**ВКЛАДЫШИ ДЕРЕВЯННЫЕ СМЕННЫЕ ДЛИНОЙ ОТ 1006 ДО
1206 мм, ШИРИНОЙ ОТ 806 ДО 1006 мм ДЛЯ МОДЕЛЬНЫХ ПЛИТ**

**ГОСТ
20169—74**

Изменение № 1 ГОСТ 20169—74 Вкладыши деревянные сменные длиной от 1006 до 1206 мм, шириной от 806 до 1006 мм для модельных плит. Конструкция и размеры

Изменение № 2 ГОСТ 20169—74 Вкладыши деревянные сменные длиной от 1006 до 1206 мм, шириной от 806 до 1006 мм для модельных плит. Конструкция и размеры

Черт. 2

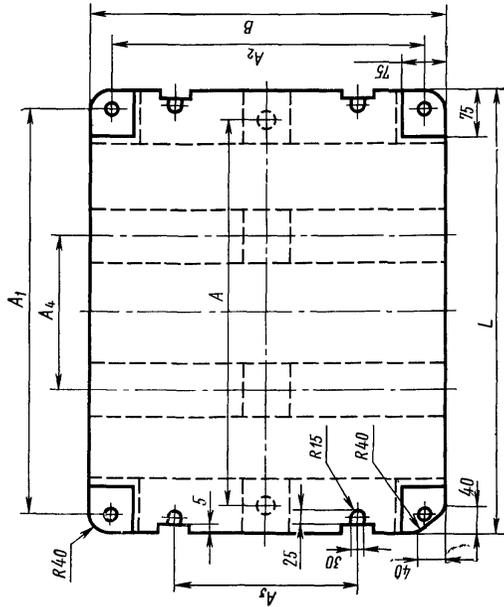
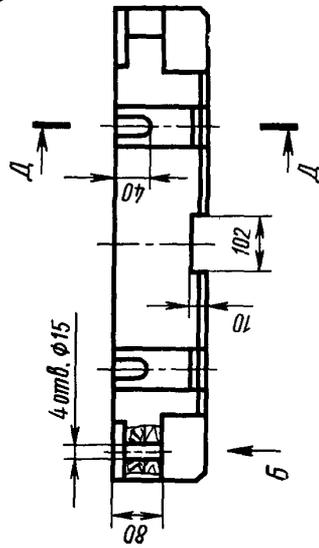
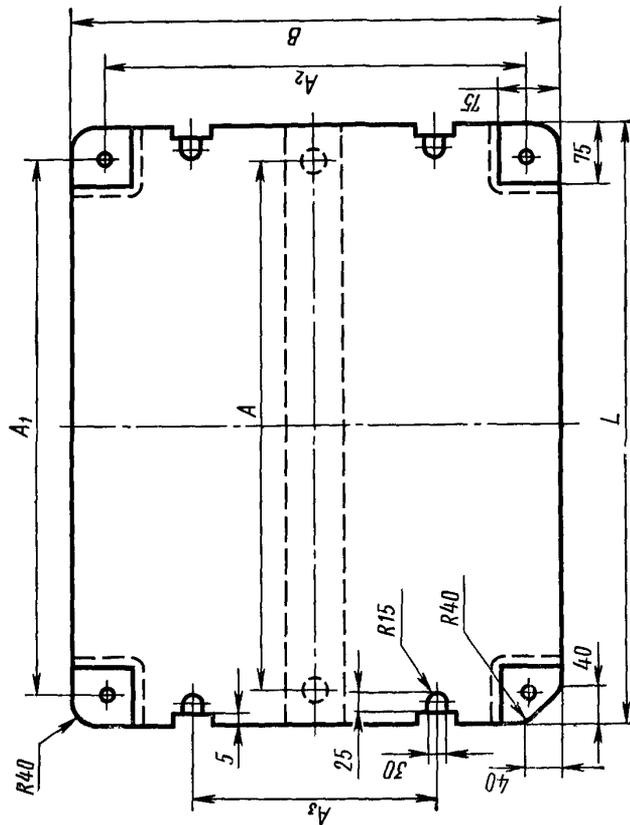
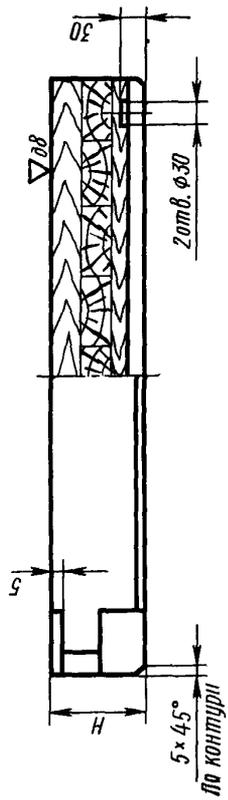
Пункт 3. Заменить обозначения шероховатости:

$\nabla 0,8$ на $Rz 60$,

$\nabla 0,6$ (∇) на $Rz 200$ (\surd).
